**PROTOKÓŁ Nr 1334  
z dnia 30-10-2017**

**z kontroli przewodów kominowych w budynku**

**administrowanym przez MZB Sp. z o.o. BOK Podgórze  
położonym w Wałbrzychu przy ul. ZAGÓRZAŃSKA nr 4A**

Str 1/2

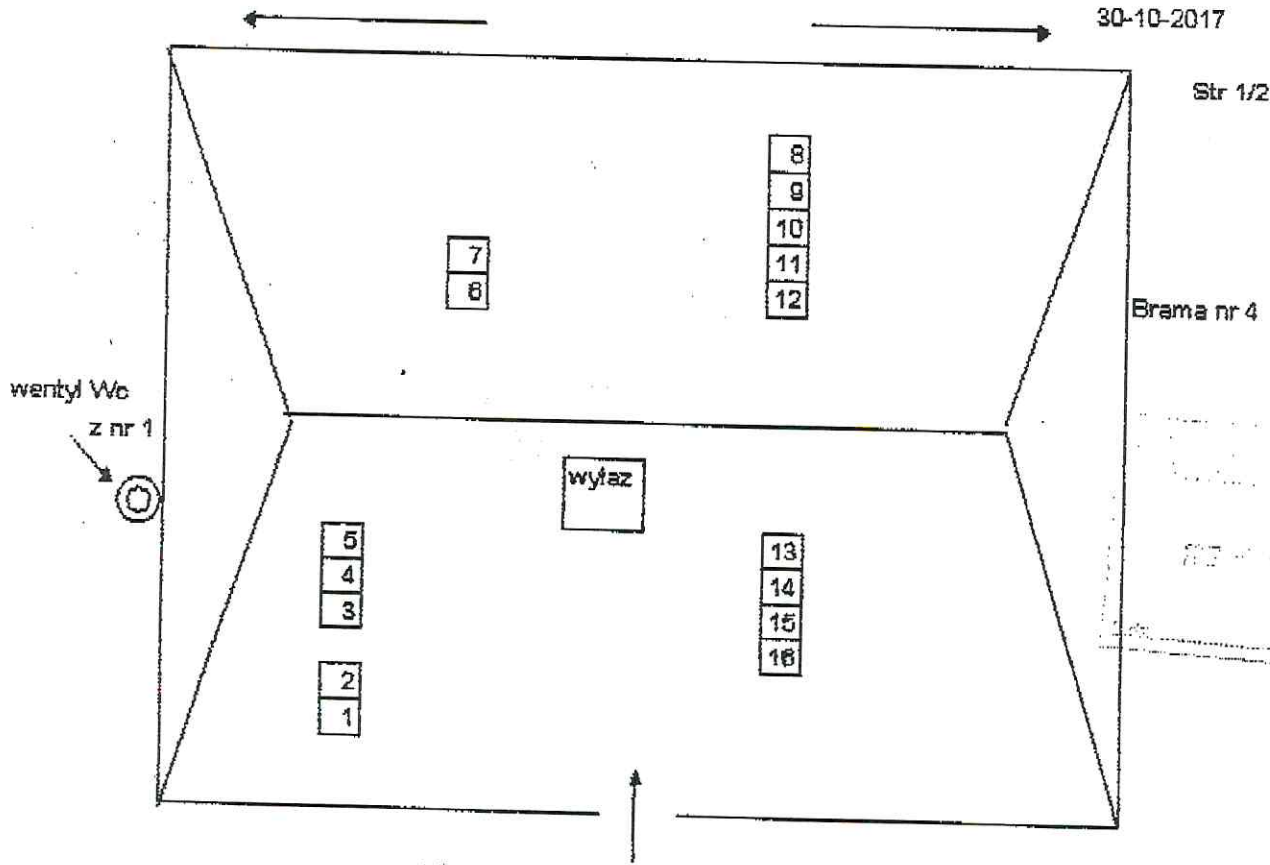
1	2	3	4	5	6	7	8	9	10	11	12	13	14	15	16	
																strych
		wk														
		7				Co	7							P	9	II p 7,8,9
P				Wk								P	Wk			Ip 4,5,6
4				4								K	8	8		
	Co		Wk		P			K			P	K	Wk			parter 1,2,3
	1		1		1			2			3		3			
							Co	2								piwnica

Stan techniczny kominów jest dobry w dniu kontroli kominy szczelne.

- Mieszk nr 1 wentylacja nawiewna z zewnątrz zatkana styropianem
- Mieszk nr 2 brak wentylacji w kuchni i kotłowni
- Mieszk nr 3 bez uwag
- Mieszk nr 4 bez uwag
- Mieszk nr 5 pustostan brak podłączeń
- Mieszk nr 6 bez uwag
- Mieszk nr 7 bez uwag
- Mieszk nr 8 nie przebywa - lokal samowolnie zajęty
- Mieszk nr 9 nieprawidłowa wentylacja elektryczna z kuchni na zewnątrz
